Zlepšení kvality vod horního povodí řeky Moravy - II. fáze

změnový list č.		Datum předložení	14. 05. 2015
Ev.č.	ZL-012-S-Š-SO 2.005	Datum schválení	18. 05. 2015
Objednatel	Vodohospodářská zařízení Šumperk, a.s., Jílová 6, 787 01 Šumperk		
Správce stavby	Sdružení API-VRV, vedoucí partner API spol. s r.o., Palackého 12, 150 56 Praha 5		
Zhotovitel	IMOS Brno, a.s., Olomoucká 174, 627 00 Brno		
Změnový list předkládá:	zhotovitel		
Charakter změny:	Práce neobsažené v ZDS xx)	Oprava položek dle skutečnosti	
Stavba / objekt / úsek:	2. Město Šumperk / stoka Dolnostuděnská / snížení nivity + změna protlaku		
<u>Specifikace změny:</u> Dne 14. 7. 2014 bylo při zahájení zemních prací na startovací jámě před šachtou 3557 na rekonstruované stoce nalezeno neznámé potrubí DN 100 včetně neznámého ocelového kabelu, který byl uložený v betonovém žlabu na stoce Dolnostuděnská v lokalitě Česká čtvrť. K tomuto kabelu se nikdo nehlásí. Vzhledem k přítomnosti neznámého kabelu je nutné prodloužit startovací jámu protlaku pro domovní přípojku. Tento kabel je nefunkční a z tohoto důvodu jej firma ČEZ odřízla. Při budování domovní přípojky pro č. p. 10, pomocí sond v komunikaci a chodníku, byl nalezen původn

Výkop startovací jámy – kolize s ocel. potrubím, neznámým kabelem

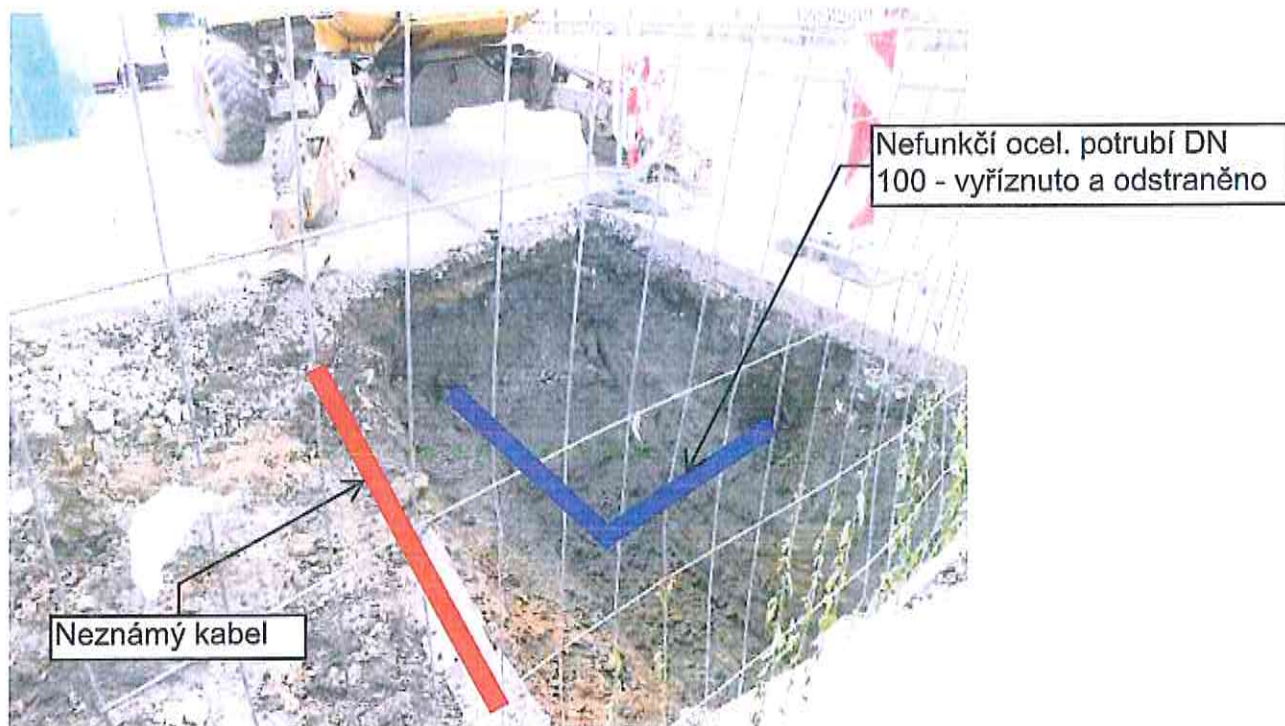
Dne 14. 7. 2014 bylo při zahájení zemních prací startovací jámy před šachtou 3557 na rekonstruované stoce nalezeno neznámé potrubí DN 100 v oceli a neznámý kabel uložený v betonovém žlabu na stoce Dolnostudénská v lokalitě Česká čtvrť. K tomuto kabelu se nikdo nehlásí.
Dále jsme zjistili pomocí sond v komunikaci a chodníku v blízkosti č. p. 10 dva vodovodní řady (České dráhy, ŠPVS), které jsou ve výškové kolizi s nově budovanou kanalizační přípojkou pro č. p. 10.

Zhotovitel navrhuje v tomto případě demontáž ocelového potrubí DN100, pakliže bude nefunkční. Jelikož se k zmiňovanému kabelu nikdo nehlásí, navrhujeme zvětšit startovací jámu z důvodu dodržení bezpečnosti a harmonogramu.
Dále navrhujeme snížit ŽB potrubí DN 800 v úseku od šachty 3555 po šachtu 3557 o 20cm do nivelety již položeného potrubí ŽB DN 1000, a provést protlak pod vodovodními řadami. Pokud to výškově nevyjde, bude nutné provést pokládku přípojky překopem.

Bylo navrženo následující: V případě nefunkčnosti neznámého potrubí se provede jeho odříznutí. Vzhledem k přítomnosti neznámého kabelu je nutné prodloužit startovací jámu protlaku pro domovní přípojku

SUŠENÁ NIVELETA POTRUBÍ ŽEB. DN 800 V DÉLCE 44,6m

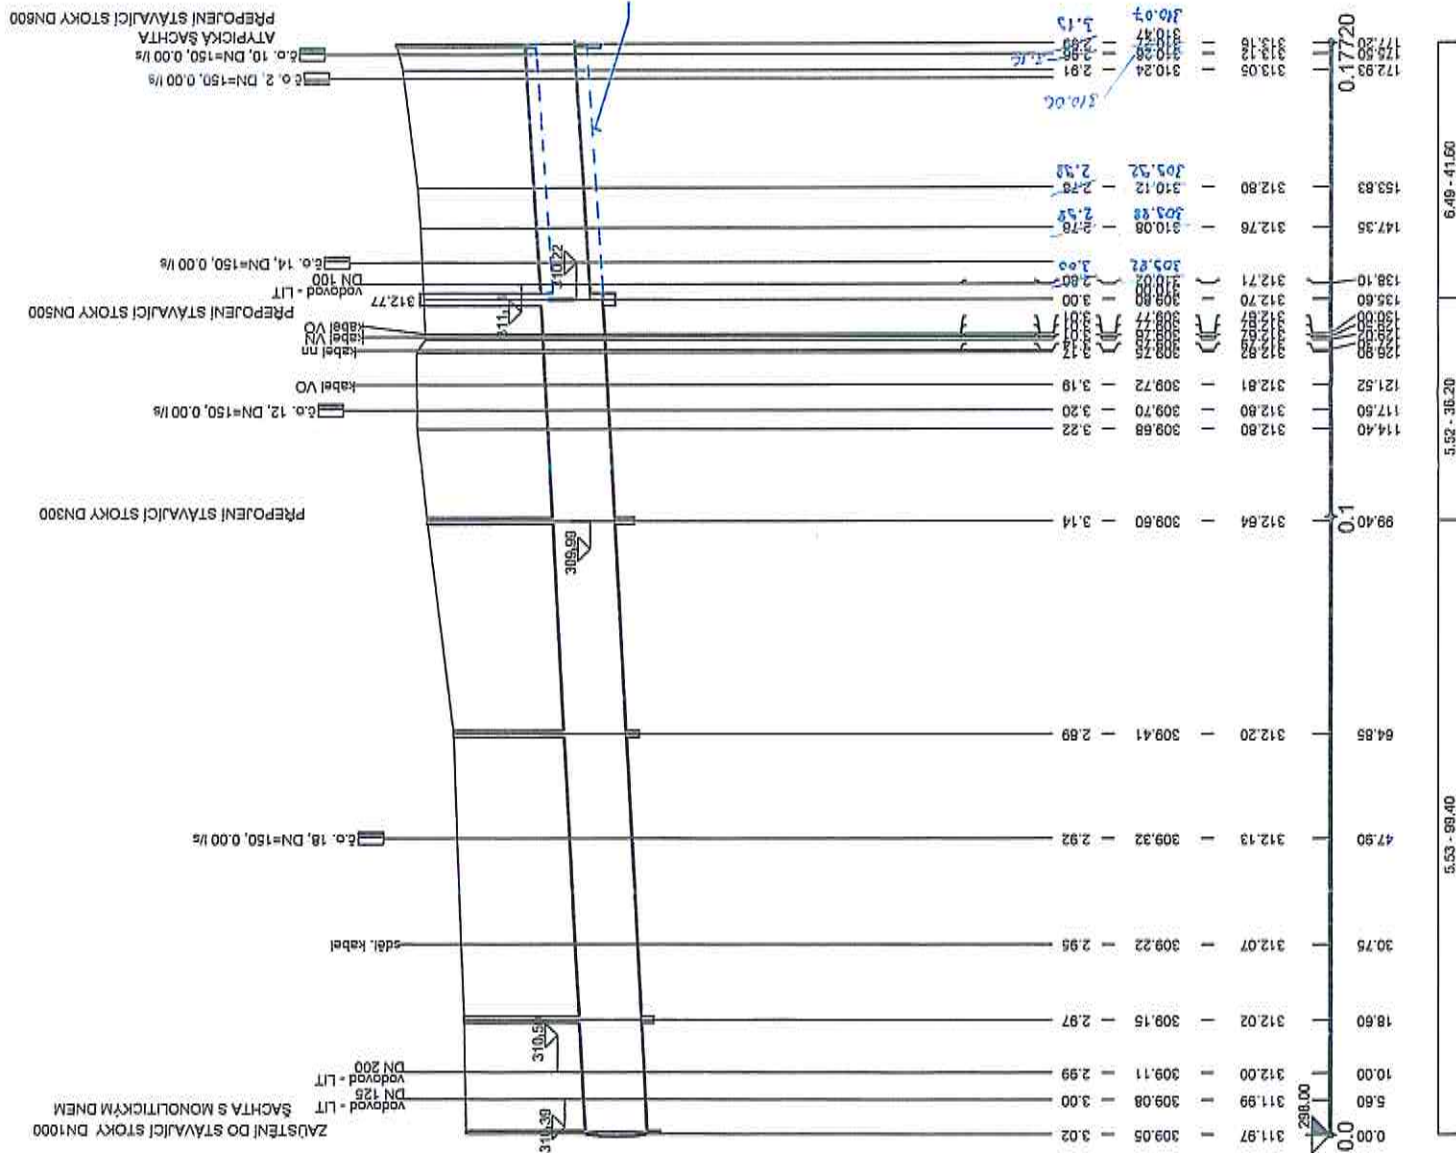
Proto se navrhuje v úseku, kde je potrubí stoky v profilu 800 mm její položení tak, že niveleta bude navazovat na níže položený úsek stoky DN 1000 a nebude tak proveden „odskok“ o 0,20 m výše. Stoka DN 800 tedy bude položena o 20 cm níže než je v ZD. Tím bude umožněno provedení odboček pro přípojky pod výše popsanými vodovody a nebude dotčeno ochranné pásmo plynovodu.
